# ZMIANY W TRAKCIE BUDOWY

CENTRUM BIBLIOTECZNO-KULTURALNE – filia w Żelaznie  
dz nr: 360/7, 360/8, 360/10, 360/11 Żelazno, gm. Kłodzko  
data  
styczeń 2018

## WIENICE

K8

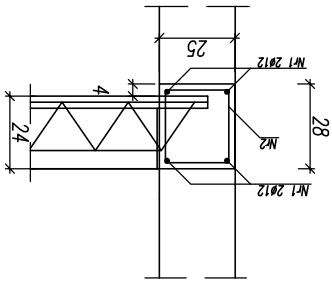
## wieniec W1

$l=34,0m$  Nr2  $\phi 6$  c025cm  
dt.96cm

## wieniec W2

Nr2  $\phi 6$  c025cm dt.102cm

## wieniec W3

Nr2  $\phi 6$  c025cm  
dt.100cm

## wieniec – Nadproże Poz.N2

oparcie na ścianie min 30cm

Nr3  $\phi 6$  c015cm dt.122cm
